인서트 링 외관형상 변경의 안내

1. 대상상품 인서트 링

주문형식	WR0425	WR0850	WR1065	WR1280	WR1210
	WR0640	WR0860	WR1075	WR1290	WR1613

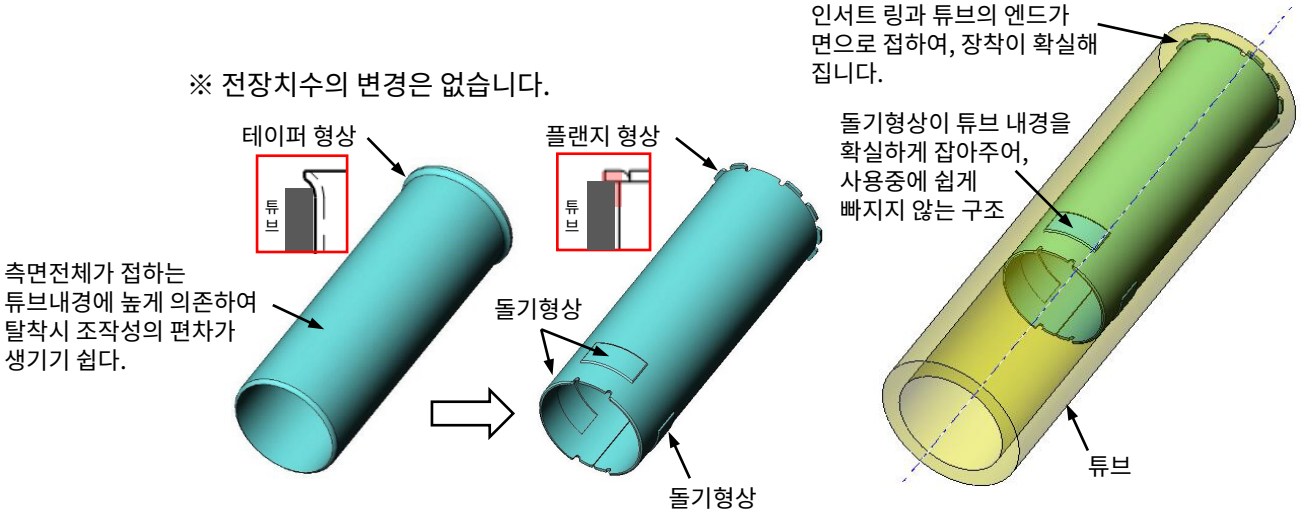
3. 변경내용 ·인서트 링 선단부 3부위의 돌기형 추가
사용시 : 돌기형상이 튜브의 내경을 확시하게 잡아주어 유체의 압력에 의한 빠짐이 없습니다.
탈착시 : 튜브내경과의 접점을 측면전체에서 돌기형상의 3개로 한정하여 탈착조작이 개선되었습니다.
·인서트 링 선단부를 플랜지 형상화
튜브 엔드와 인서트 링의 장착엔드가 명확해 집니다.

※ 전장치수의 변경은 없습니다.
